NOTE TECHNIQUE

NR	OB1502
DAT	15/03/15

MODELE	F115B jusqu'à l'année-modèle 2015
SUJET	Action de rappel remplacement support clapet de gaz

ACTION DE RAPPEL

Identification des pièces:

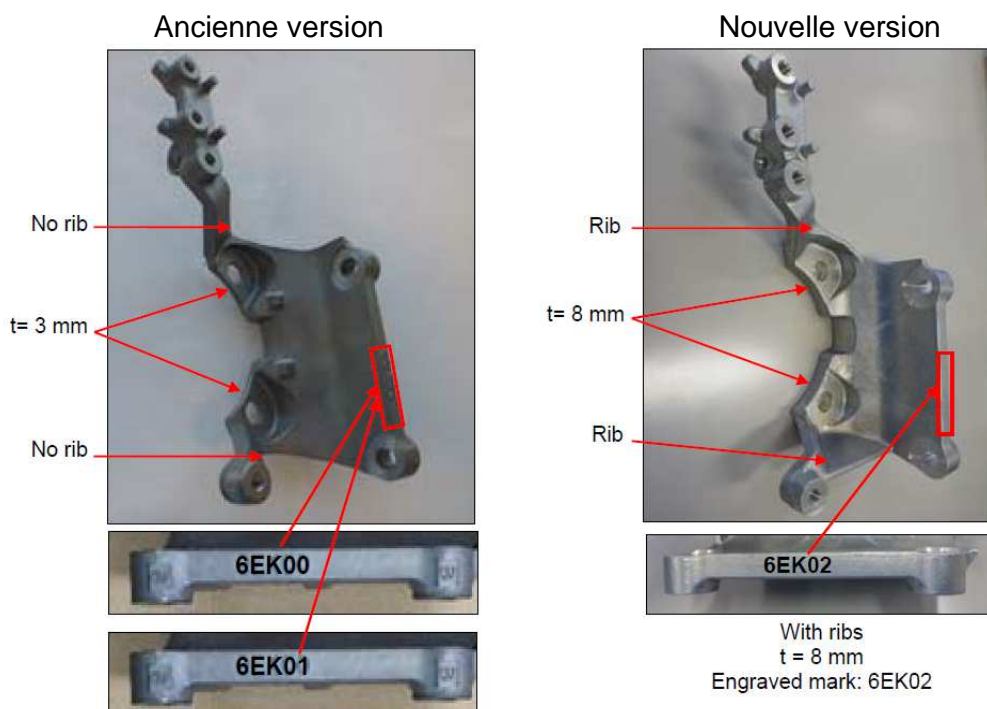
Il existe un risque que suite aux vibrations du moteur le support du clapet de gaz casse.

Le cas échéant, l'alimentation électrique du moteur du clapet sera coupée (plus de connexion de masse) et le moteur s'arrêtera complètement. Il sera impossible de le redémarrer. Ceci pourrait causer des situations extrêmement dangereuses.

C'est la raison pour laquelle Yamaha a développé une version renforcée du support ainsi que des boulons rallongés.

En vue d'améliorer la durabilité du moteur vous êtes prié de remplacer immédiatement les pièces affectées (à savoir le support clapet de gaz et les boulons d'origine) par les pièces améliorées.

Certains moteurs ont déjà été modifiés avant d'être livrés. Veuillez donc toujours contrôler avant de procéder aux changements (voir plus haut – procédure comment identifier).
